改善箇所説明図

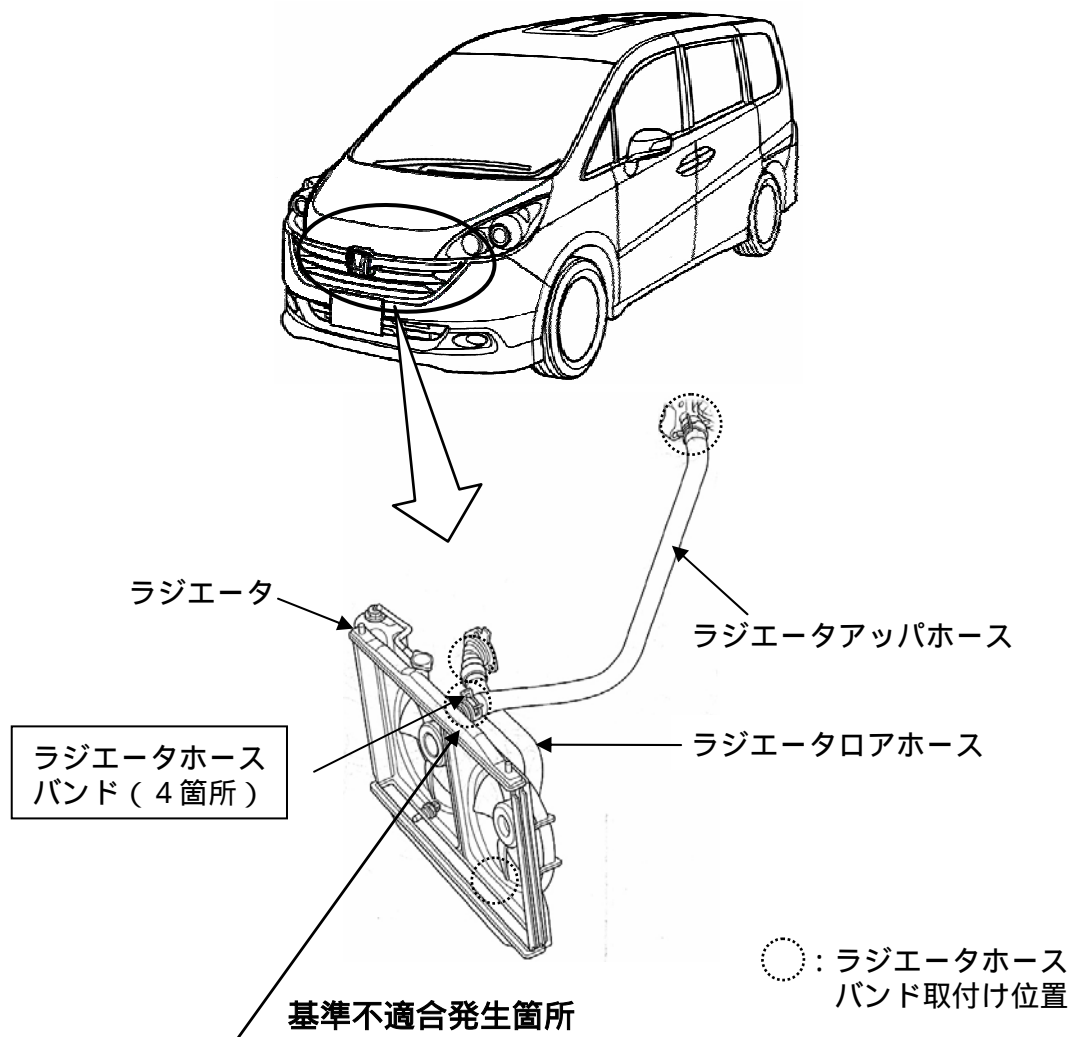
原動機の冷却水用ホース両端を固定するラジエーターホースバンドの防錆加工時の熱処理方法が不適切なため、当該バンドの締め力が不足しているものがある。そのため、そのままの状態で使用を続けると、ラジエーターホースが抜けて冷却水が流出し、最悪の場合、オーバーヒートするおそれがある。

全車両、ラジエーターホースバンドを点検し、締め力が不足しているものは良品のバンドと交換する。

識別：運転席側ボンネットヒンジの上側ボルト頭部に黄色ペイントを塗布する。
